RESPUESTAS GENERALES A LA CONSULTA PÚBLICA

Modelo de costos incrementales de largo plazo – red de acceso fija

Figura 4: Comparación Costos Unitarios de los Pozos de Telmex (Fuente: Telmex, Analysys Mason, 2015)

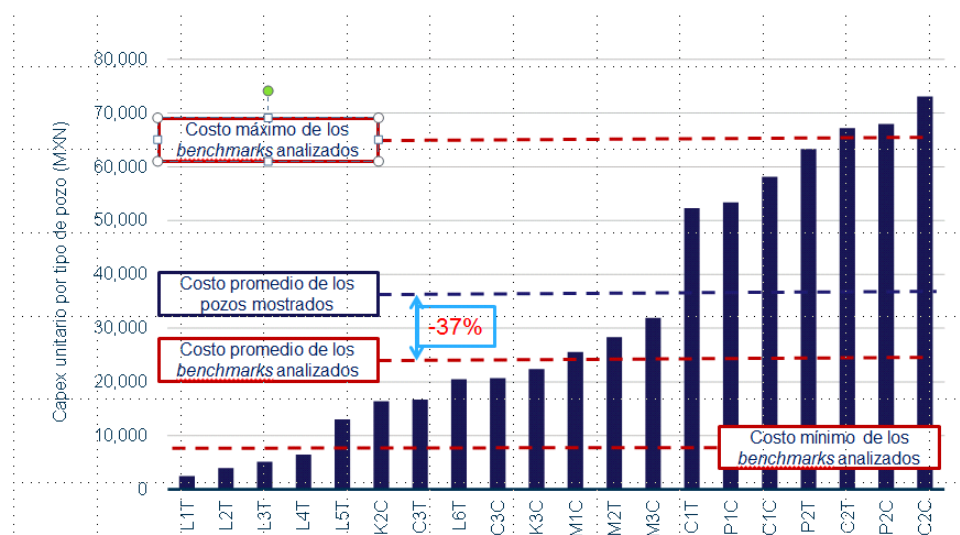
Al respecto, un participante (Telmex) considera que el cálculo del CAPEX contemplado en el modelo no se basa en la estructura actual de la red y por lo tanto no está calculado de manera adecuada. Algunos de los parámetros incorrectos son:

- Considerar que el 80% de los pozos son pequeños,
- El número de ductos por canalización tenido en cuenta, 1.5. Recomiendan considerar 7 ductos por canalización.

Tras analizar los datos provistos por el AEP relacionados con un número excesivo de pozos pequeños, se ha modificado el modelo para que en su versión final se incorpore la distribución de pozos empleada por el AEP, en apego a la red modelada.

Adicionalmente, las comparativas internacionales (ver Figura) muestran que los costos considerados de los pozos son razonables e inconsistentes con el incremento significativo de costos que sugiere el participante en su respuesta.
